Bureau
d'audiences
publiques sur
l'environnement

Rapport 218

**Projet de parachèvement de l'autoroute 30 entre
l'autoroute 15 et l'échangeur Jean-Leman
à Candiac et à Saint-Philippe**

Rapport d'enquête et d'audience publique

Figure 2 Le projet et la zone d'étude

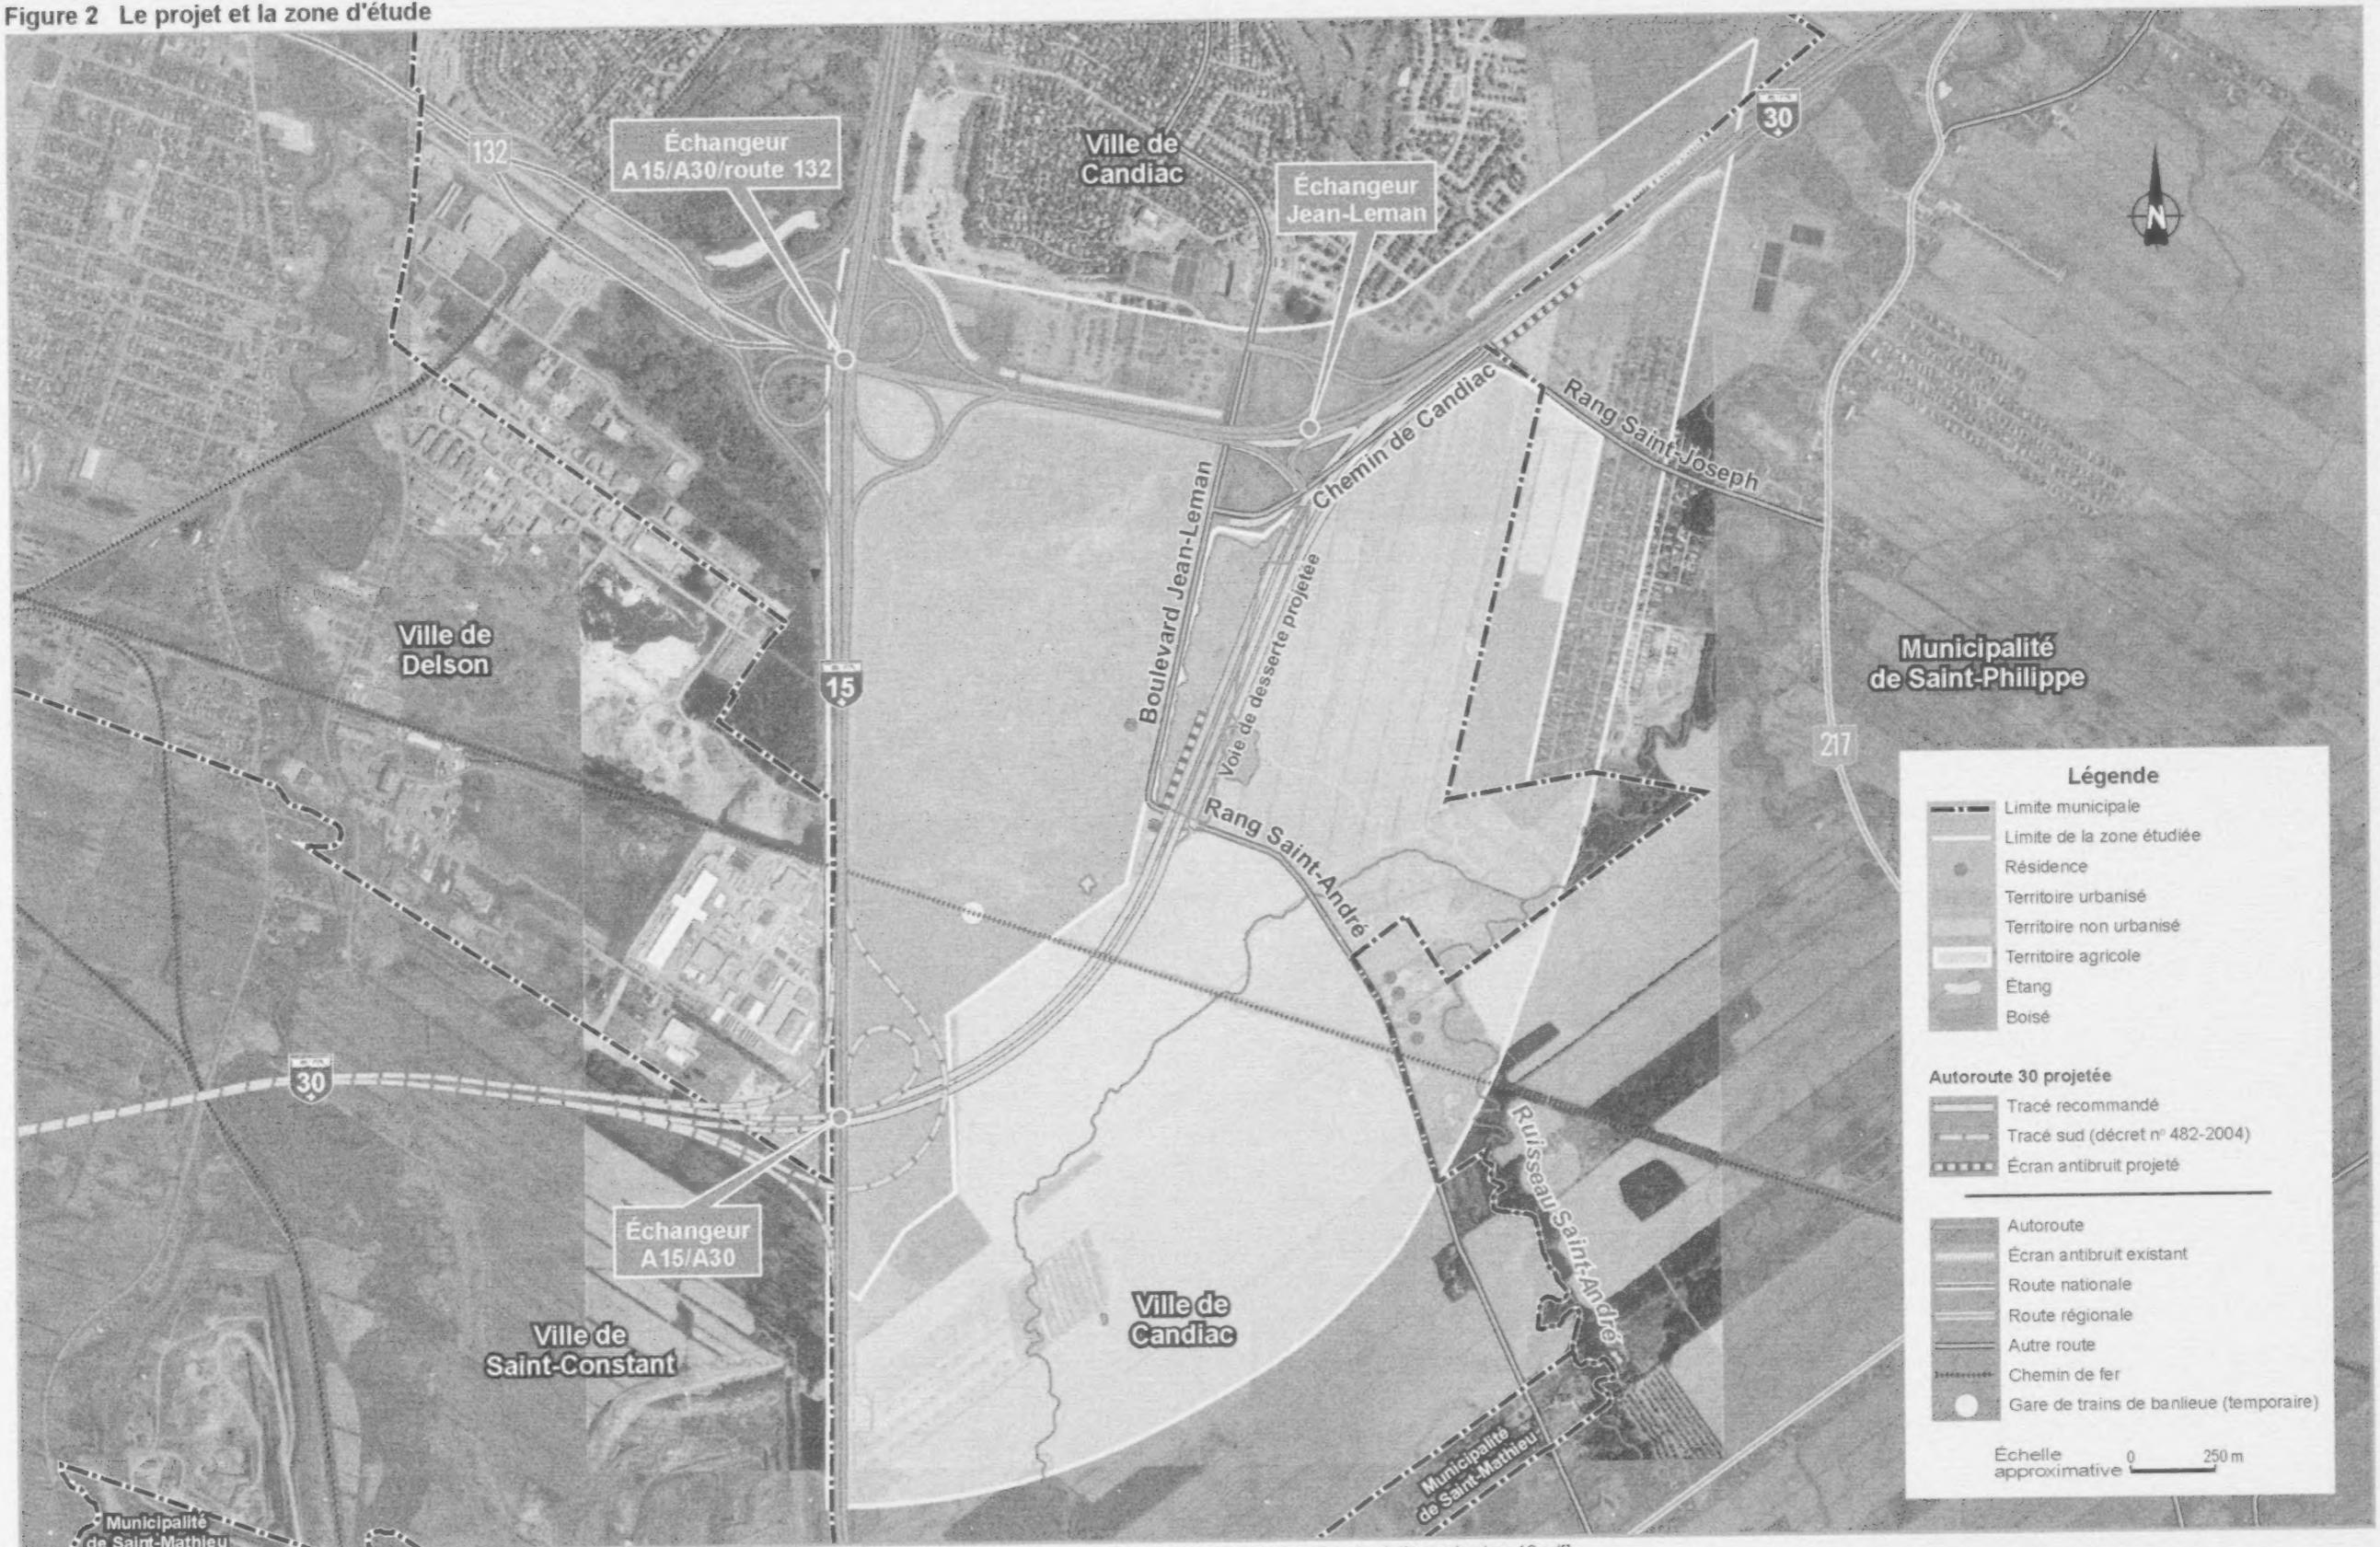
L'écoulement naturel de l'eau de surface dans la zone d'étude a été modifié au cours des ans en fonction de sa vocation agricole. Actuellement, le drainage des sols se fait par des fossés en bordure des terres et des infrastructures routières existantes (PR3.1, p. 85). Une orthophoto prise en 1999 faisait état de la présence d'un cours d'eau¹ dans le corridor d'étude du ministère des Transports, mais les terres sur lesquelles se trouvait ce ruisseau ont été aménagées à des fins agricoles. Le sol a été nivelé et le cours d'eau aurait été remblayé (PR5.1, p. 24). Selon l'étude d'impact, la zone d'étude ne comprendrait que le ruisseau Saint-André et son embranchement (figure 2).

Directement à l'est du boulevard Jean-Leman, en zone agricole, un boisé s'est formé à la suite de l'abandon de la culture du sol (figure 2). L'importance d'assurer sa protection a été mentionnée à maintes reprises par des participants au cours de l'audience publique.
